**CCR-VIA -- COMITATO DI COORDINAMENTO REGIONALE PER LA VALUTAZIONE D'IMPATTO AMBIENTALE**

**Giudizio n° 3477 del 29/07/2021**

**Oggetto:** Progetto di variante al piano di coltivazione e sistemazione finale istanza di rinnovo

**Comune di Intervento:** Civitella del Tronto

Allegato 3

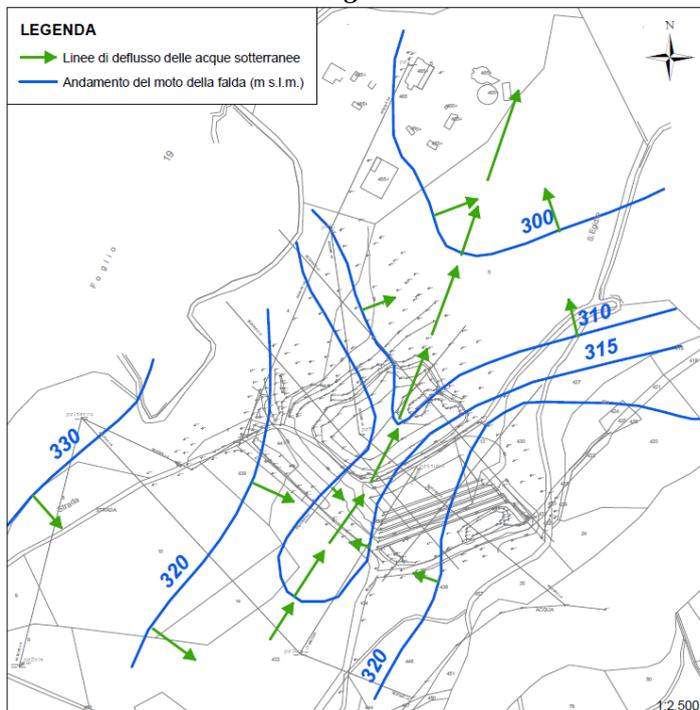
La falda dimostra il suo andamento verso nord-nord-ovest e viene frenata da una barriera antropica frutto dei riempimenti effettuati in passato. I dati sono relativi al dicembre 2020. La barriera è individuata nella carta successiva. Questa indicazione era stata già indicata nella relazione del 2010 dal Geologo Giovanni Marrone.

Allegato 4:

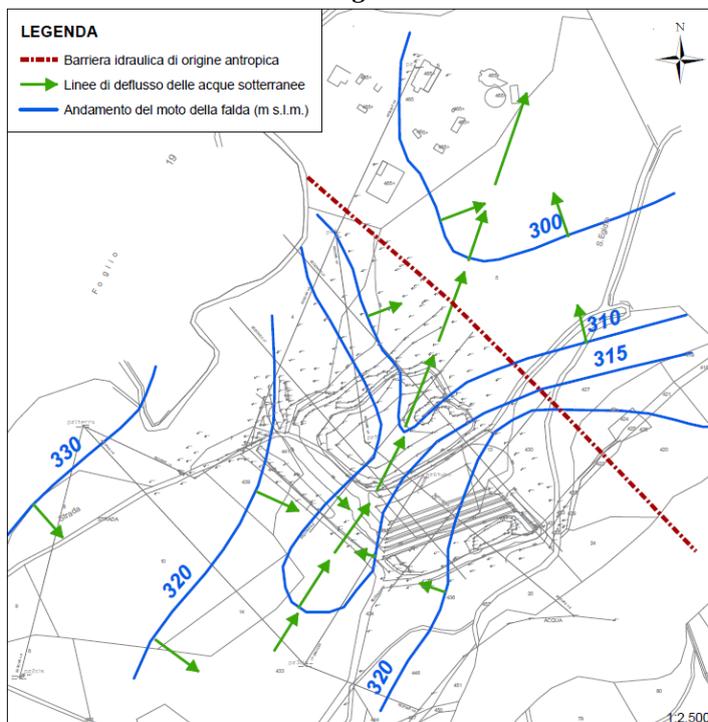
La falda dimostra il suo andamento verso nord-nord-ovest e viene frenata da una barriera antropica frutto dei riempimenti effettuati in passato come indicato nella relazione del 2010 a firma del Geologo Giovanni Marrone.
